Wyjaśnienia do treści Specyfikacji Warunków Zamówienia

Dotyczy: postępowania o udzielenie zamówienia publicznego na roboty budowlane prowadzonego w trybie przetargu nieograniczonego zgodnie z art. 132 ustawy z dnia 11 września 2019 roku Prawo zamówień publicznych (tj. Dz.U. z 2021 r. poz. 1129 z późniejszymi zmianami) pod nazwą: **Przebudowa i remont wraz z wykonaniem nowej infrastruktury technicznej instalacji c.o., c.t., c.w.u., wentylacji - klimatyzacji, instalacji elektrycznych, teletechnicznych i niskoprądowych, instalacji fotowoltaicznej i zagospodarowania podwórka w budynku Akademii Sztuk Pięknych im. Jana Matejki w Krakowie przy ul. Syrokomli 21, jako etap IV robót objętych projektem „Kompleksowa termomodernizacja budynku Akademii Sztuk Pięknych im. Jana Matejki w Krakowie przy ul. Syrokomli 21” POIS.01.03.01-00-0051/16-00 - numer sprawy BZP-3942-7/2022.**

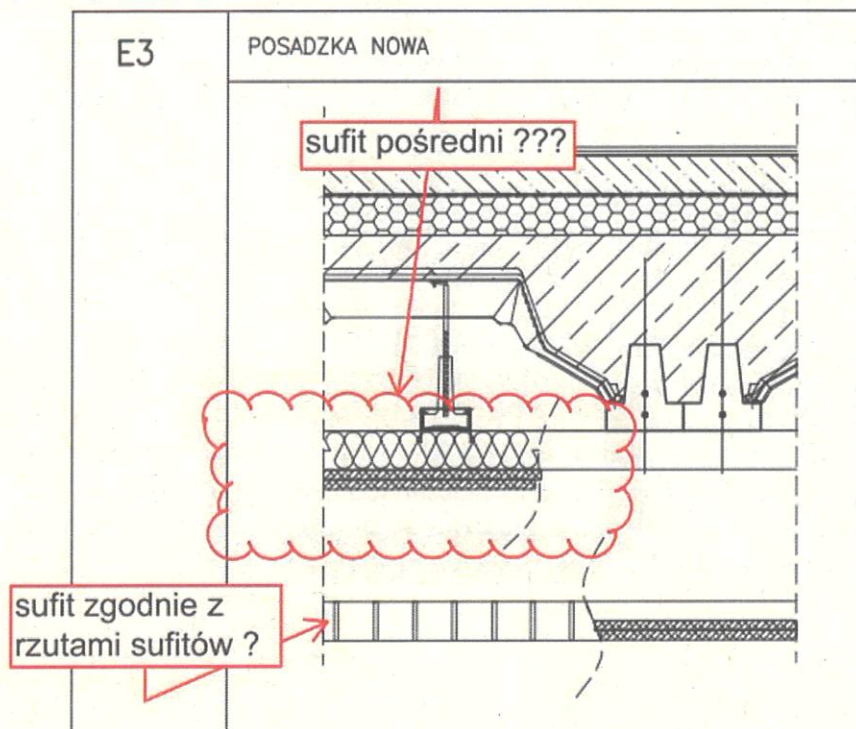
Pytanie nr 9: Zakres wyceny uwzględnia wykonanie tylko sufitów wyspowych oraz rastrowych. Na rzutach sufitów występują również sufity g-k, oraz akustyczne. Dodatkowo patrząc na warstwy przekrojowe przez posadzki np. E3 i E4 wrysowano dodatkowy sufit pośrednie nie opisany (poniżej rysunek).

W przypadku konieczności wykonania sufitu pośredniego prosimy o podanie sposobu wykonania sufitu w miejscach wykonanych kanałów wentylacyjnych. Prosimy o wyjaśnienie kwestii zaznaczonego sufitu pośredniego oraz opisanych sufitów g-k i akustycznych, oraz ewentualną korektę przedmiarów.

Odpowiedź na pytanie nr 9: Zamawiający informuje, że sufity należy wykonać zgodnie z rysunkami sufitów. Tam gdzie są założone sufity akustyczne jest opisana dodatkowa warstwa wełny mineralnej (5cm) dla lepszego wygłuszenia sufitu.

W tym wypadku wełna mocowana jest do spodu stropu konstrukcyjnego lub może być położona na płycie sufitu GK od góry. W ten sposób wełna nie wpływa na kanały wentylacyjne bo występują nad albo pod nimi.

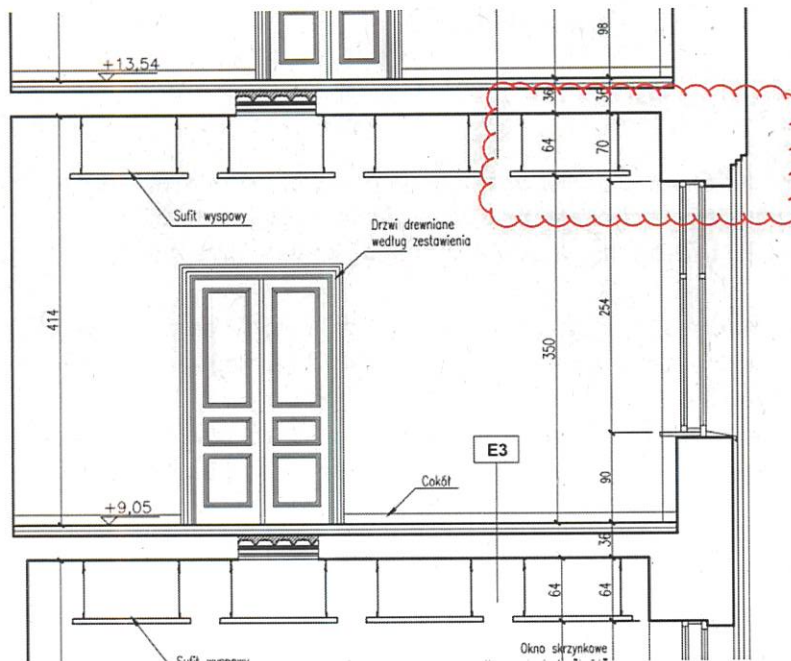
Pytanie nr 14: Prosimy o podanie wysokości montażu sufitów wyspowych oraz rastrowych zgodnie z przekrojem np. A-A montaż sufitów jest na poziomie nadproży okiennych (poniżej rysunek) natomiast zamontowane kanały wentylacyjne są poniżej poziomu nadproża okiennego. Czy w obecnej sytuacji sufit wyspowy oraz rastrowy montowany będzie poniżej nadproża okiennego?

Odpowiedź na pytanie nr 14: Zamawiający informuje, że w wyjątkowych sytuacjach jest dopuszczone, żeby sufit wyspowy schodził poniżej nadproża.
